Oggetto: Variante al Piano Strutturale ed al Regolamento Urbanistico per nuovo ambito “S10-Polo Agroalimentare” in frazione di Sieci

Oggetto: A/2021/14166. Variante al piano strutturale e al Regolamento Urbanistico per nuovo ambito “S10-Polo Agroalimentare” in frazione Sieci - Trasmissione atto avvio del procedimento ai sensi dell’art. 17 della L.R. 65/2014 e dell’art. 23 L.R. 10/2010 in materia di VAS; (Prog. 2019_130).

Oggetto: A/2019/24536. Variante al piano strutturale ed al regolamento urbanistico per nuovo ambito "S10-Polo Agroalimentare" in frazione Sieci - Trasmissione atto avvio del procedimento ai sensi dell'art. 17 della L.R. 65/2014 e dell'art. 23 L.R. 10/2010 in materia di VAS; (*Prog. 2019_130*).

Fig. 1: L'attuale area è soggetta a fenomeni di esondazione eccezionali: cerchio rosso PO07, cerchio verde PO08

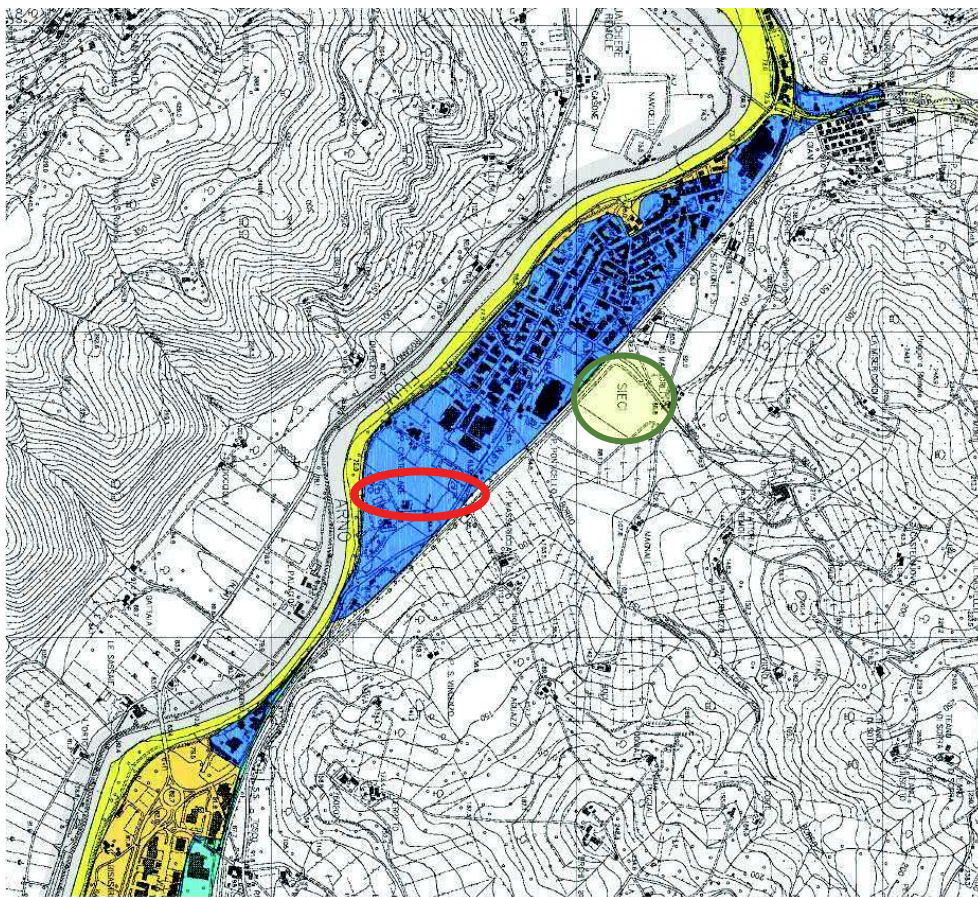
- Nella seconda ipotesi, non si è nemmeno nella fascia di Pericolosità Media (PI2) del PAI (figura 1, sotto Tav. B313bsud_Rischioidraulico_PAI, del PS).
